AMENDEMENT bij raadsvoorstel “Actualisatie 2020 Verkeersstructuurplan Badhoevedorp”

Betreft wijziging op raadsvoorstelnummer 2020.0000444 Actualisatie 2020
Verkeersstructuurplan Badhoevedorp (Tweede Actualisatie VSP Badhoevedorp)

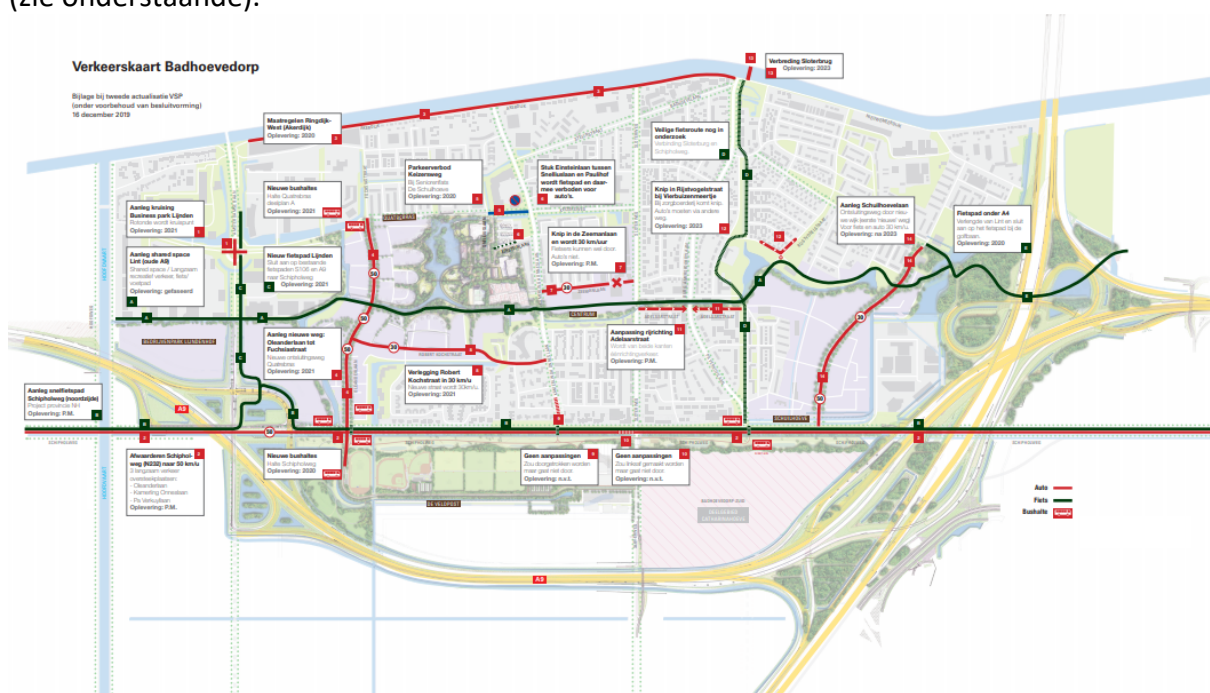
2. de doortrekking van de Keizersweg richting de Oleanderlaan met een stippellijn toe te voegen aan de Verkeerskaart Badhoevedorp (verbeelding Tweede Actualisatie Verkeersstructuurplan) zodat de doortrekking zichtbaar blijft voor nadere afweging. Het een en ander conform het vigerende bestemmingsplan zoals vastgesteld bij de eerste actualisatie VSP in juni 2013 als bijlage van het raadsvoorstel 2013.0029418 Vaststelling Bestemmingsplan Badhoevedorp, Lijnden Oost.

Met dit amendement wordt de optie voor het doortrekken van de Keizersweg tot aan de Oleanderlaan alsnog toegevoegd (met een stippellijn) aan de Verkeerskaart Badhoevedorp (zie onderstaande).
